改善箇所説明図

改善措置の内容

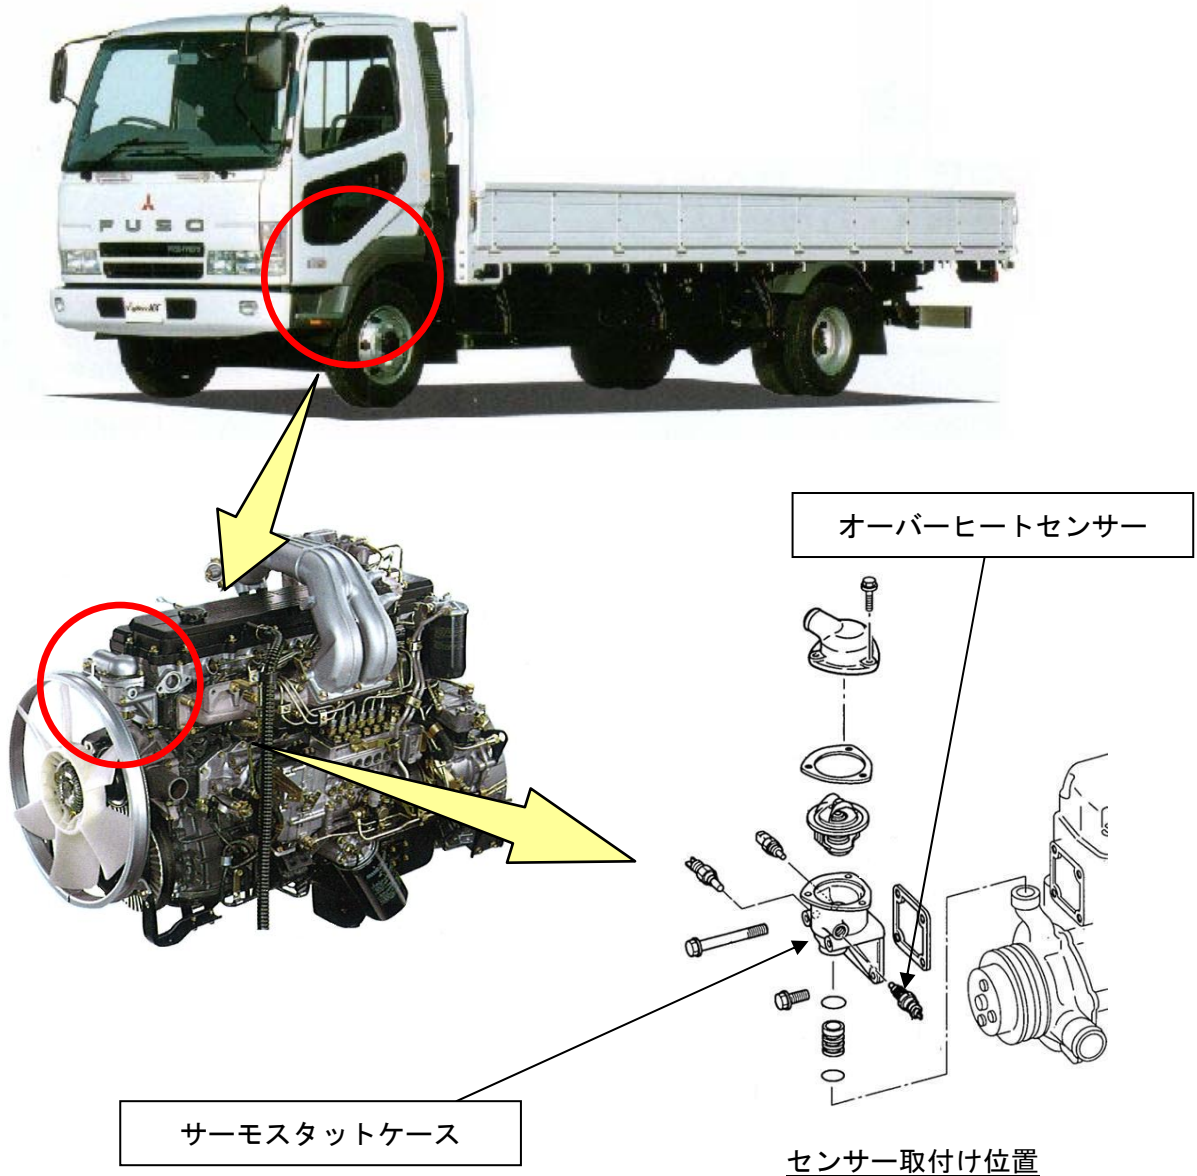
冷却水不足による警告灯の点灯や、水温計の上昇に気づかずオーバーヒートの状態で走行を続けると、オイル漏れが発生し、最悪の場合、車両火災に至るおそれがある。

全車両、オーバーヒートセンサー付のサーモスタットケースに交換し、オーバーヒート時の燃料噴射量を制限する。
